# 改善箇所説明図①

## 基準不適合発生箇所

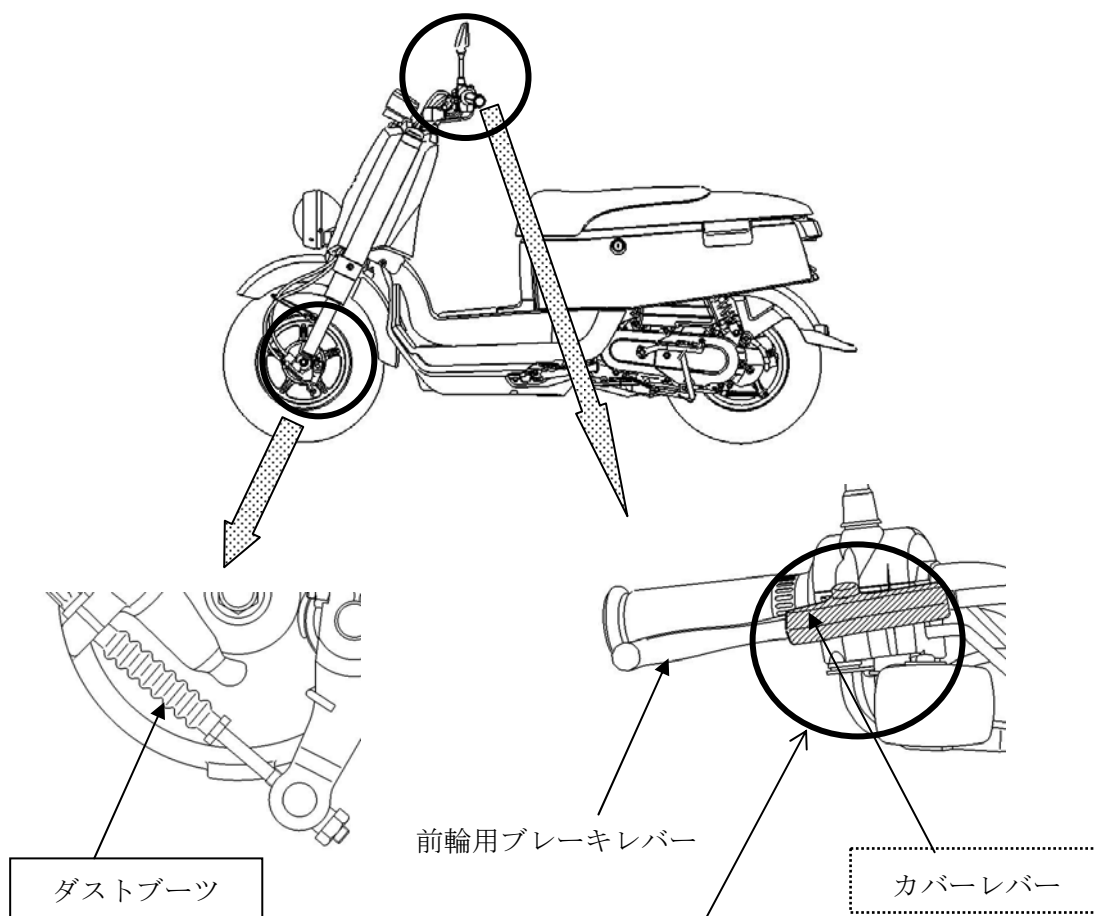
前輪制動装置において、ブレーキケーブル周りの防水構造が不適切なため、雨天時の走行等により当該ケーブル内部に水が浸入することがある。そのため、外気温が氷点下の環境において当該ケーブル下部のダストブーツ内に滞留した水が凍結し、最悪の場合、ブレーキ操作ができなくなるおそれがある。

改善の内容：全車両、前輪制動用ブレーキケーブル下部のダストブーツを対策品に交換するとともに、①-1前輪用ブレーキレバーにカバーレバーが装着されている機種は、カバーレバーの取付け状況を点検して外れているものは修正し、①-2カバーレバーが装着されていない機種はカバーレバーを追加する。
